令和2年8月13日

静岡県中央新幹線対策本部長
静岡県副知事 難波 喬司

「リニア中央新幹線静岡工区 有識者会議」におけるJR東海の
提出資料についての静岡県の考察

図 23 定期観測地点 (年2回) のモデルの再現性確認結果 (豊水期・渇水期)

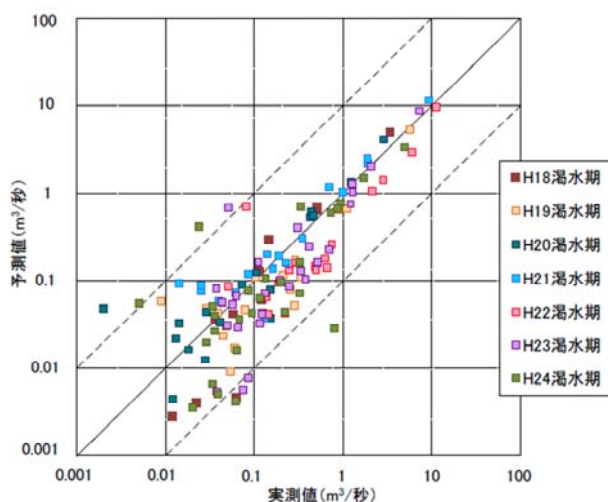
P. 19の図23、P. 20の図24からわかるように、 $1 \text{ m}^3/\text{秒}$ 以下の実測値の領域では、実測値に対し、予測値が小さめに計算されている。全

体としても図中の実測値÷予測値＝1を示す実線より下に予測値が計算される傾向が見える。

これは推測だが、「降水量を実現象より小さめに設定したため、流量が大きい時の河川流量の再現性を上げるために、透水係数を小さくとって、地中への浸透量を減らし表流水への流出量を増やす。透水係数を小さくとっているため、地中への降水の浸透量が小さめに計算される。このため、流量の小さい実測値の領域（地下水から河川への流出の割合が大きい、 $0.01 \sim 1 \text{ m}^3/\text{秒}$ ）では、地下水から河川への流出が小さめに計算され、予測値は実測値より小さめに計算される傾向にある。」とも言える。

前述のように、降水量の与え方の根拠が適切でなく、かつ降水量の与え方が不適切であることを計算上補うために、透水係数が実現象より小さめに設定されている可能性がある。これによって、トンネル湧水量は小さめに予測されている可能性がある。

(3) 県境付近の断層の評価

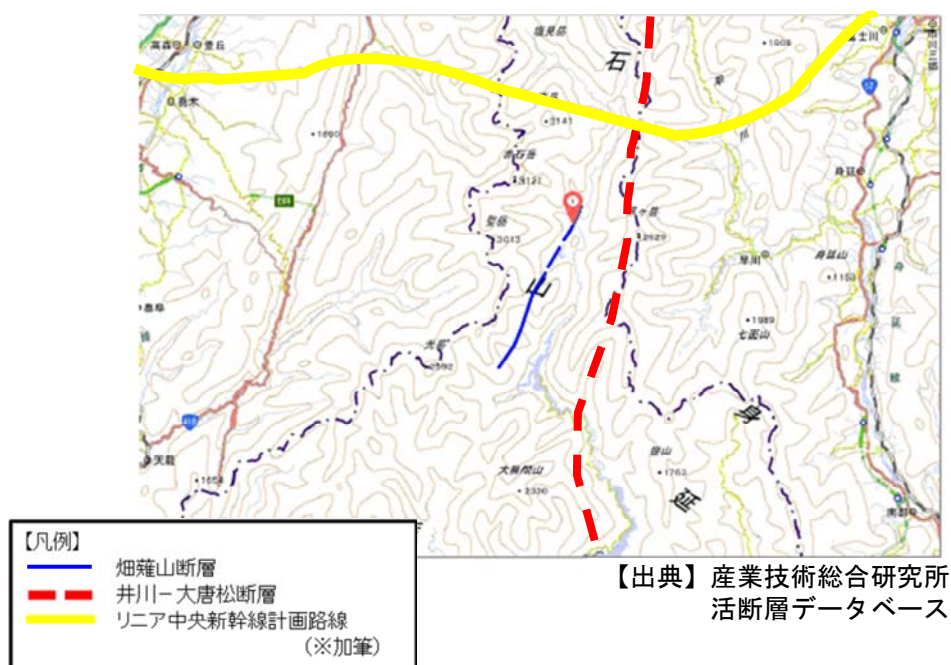
国立研究開発法人産業技術総合研究所等の資料によれば、畑薙山断層は推定断層で、J R 東海が示す位置よりも南側にある。J R 東海は、南側にある畑薙山断層を北側に延長し、山梨県境付近も畑薙山断層としている。しかし、もっと大きな構造で見ると、山梨県境付近の断層は井川-大唐松断層の一部であると考えるのが妥当である。断層の評価は、トンネル湧水量や地下水位低下の予測に対して、大きな影響を与える。ボーリングを行い、データを得るなど、さらに十分な調査・検討が必要である。

図 24 定期観測地点 (年2回) のモデルの再現性確認結果 (渇水期のみ)

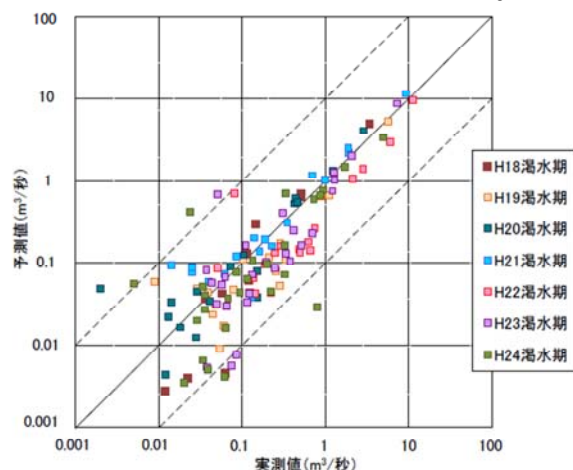
実際、例えば、 $0.09\text{m}^3/\text{秒}$ の実測値に対して、予測値はその10倍の $0.9\text{m}^3/\text{秒}$ から、0.1倍の $0.009\text{m}^3/\text{秒}$ の間の値に計算されている。すなわち、予測値は実測値の10倍で計算されることもあれば1/10で計算されることもある。(P. 20 図 24)

ここで用いている「実測値」は、渇水期のある時期の平均値であると思われる。一般に、平均値で比較することで再現性のばらつきは小さくなる。平均値の比較でこのような再現性のばらつきがあるということは、より短い時間間隔の計算値では、さらに大きな再現性のばらつきが生じていると考えられる。

P. 20 図 24 において、沢等の流量の定期観測地点のうち、渇水期のデータを取り出した相関係数が 0.96 とされている。

この相関係数は、流量 $0.01 \text{ m}^3/\text{秒}$ から $10\text{m}^3/\text{秒}$ の 1000 倍の流量幅の間で計算されている。この相関係数は、1000 倍の流量幅のときに、実測で流量が大きいときは予測値も流量が大きく、同じく小さいときは小さく計算されているかの傾向を見るためのものである。

この点については、前述のとおり、実測値の 0.1 倍で計算されることもあれば、10 倍で計算されることもある。とりわけ、地下水の動きが沢の湧水量に支配的に影響を与える流量実測値が小さい領域でバラツキが大きい。

これは、地下水の動きが影響を与えるトンネル湧水量の予測値においても、実現象の 0.1～10 倍の範囲でバラツキがある可能性を示している。(なお、相関係数の回帰式が、 y (計算値) = x (実測値) ではなく、 $y = 0.9x - \alpha$ ではないかについても情報開示を願う。)

図 37 地下水位（計算上）予測値低下量図（トンネル掘削完了時：工事着手10年後）

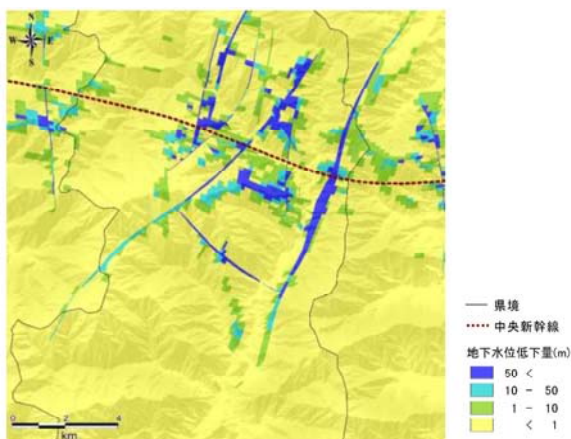
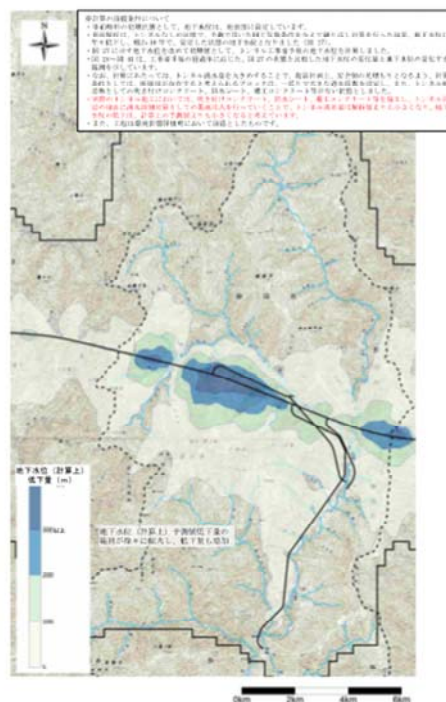
P. 28～P. 41 に「地下水位 (計算上) 予測値低下量図」が示されている。これによると、断層付近においても、地下水位の低下はトンネル近傍にとどまっている。このことは、断層部の掘削の際の突発湧水などがもたらす地下水位の変化が十分考慮されていない可能性を示している。

参考図は、静岡市が別のモデルを用いて解析したものである。このモデルでは、断層に沿って (平面図上) 長い帯状に地下水位が低下しており、J R 東海のものとは明らかに解析結果が異なる。

また、J R 東海は、畑薙山断層はトンネル内湧出量が大きいため、山梨県側からの「登り勾配」で掘らなければ危険であると説明している。しかし、J R 東海の解析結果によれば、トンネル掘削完了時の地下水位低下予測値 (P. 37 図 37) で見る限り、「下り勾配」で掘る荒川

岳北部の地下水位低下の範囲が畑薙山断層付近より大きい。

地下水位低下の範囲が大きい、すなわち、トンネル湧水量が多いところを「下り勾配」で掘るとし、より地下水位低下の範囲が小さく、トンネル湧水量が少ない畑薙山断層付近は「下り勾配」で掘るのは危険としている。自己矛盾があると言わざるを得ない。
